改善箇所説明図

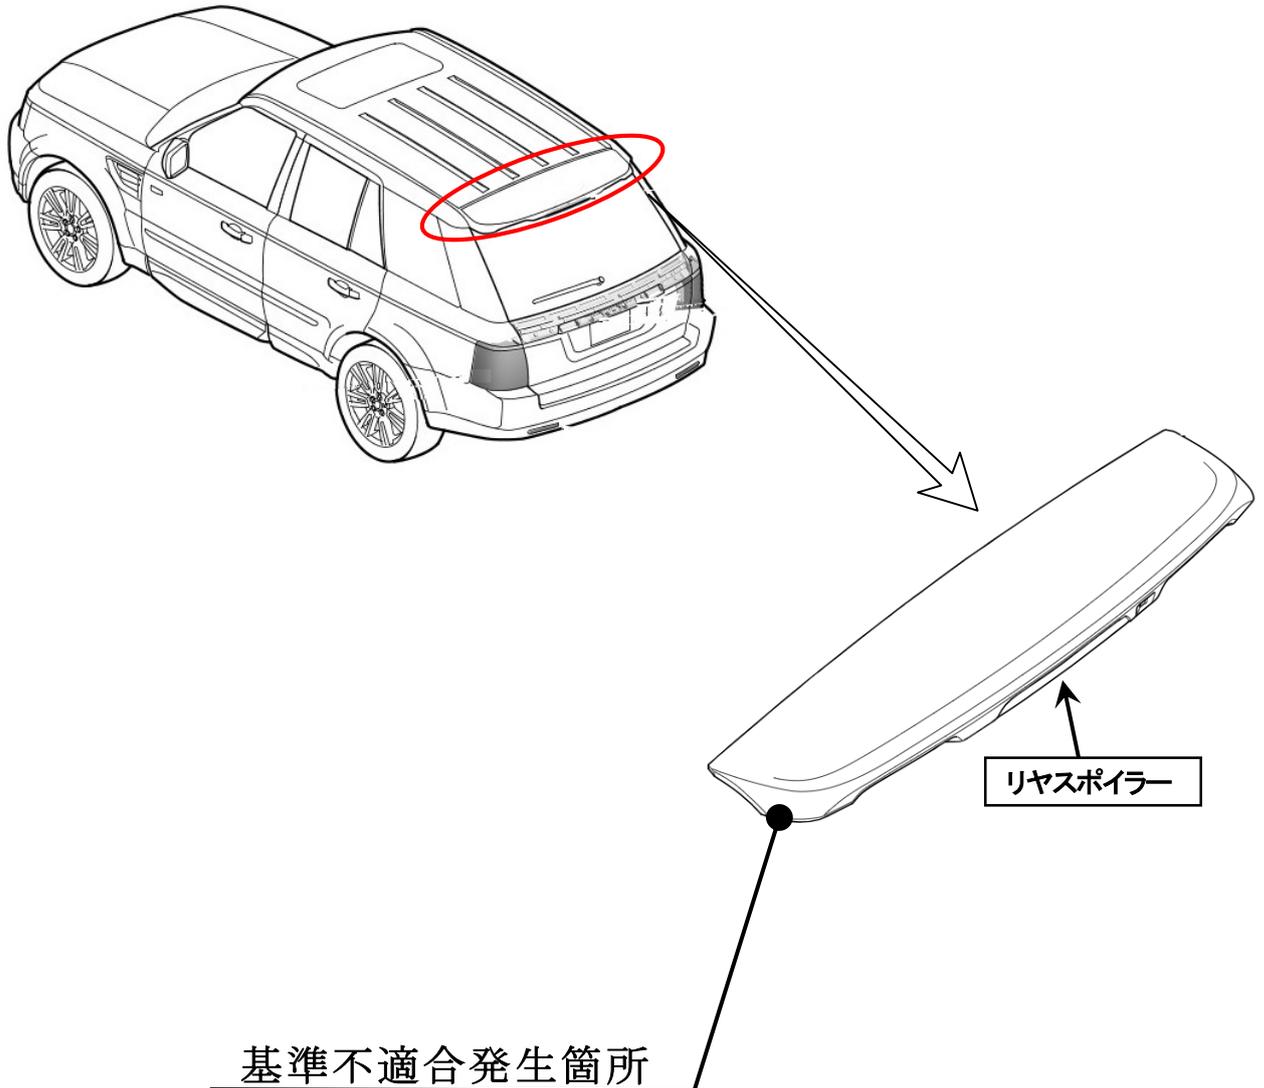
テールゲートに装着されているリヤスポイラーにおいて、接着工程の作業指示が不適切なため、当該リヤスポイラー上部と下部の密着性が低下しているものがある。そのため、当該リヤスポイラー上部が剥がれ、最悪の場合、走行中に外れて落下するおそれがある。

全車両、リヤスポイラーに接着剤を充填する。なお、接着の剥がれが確認された場合は、リヤスポイラーを良品に交換する。

識別：助手席ドアヒンジボルトに白ペイントを塗布する。
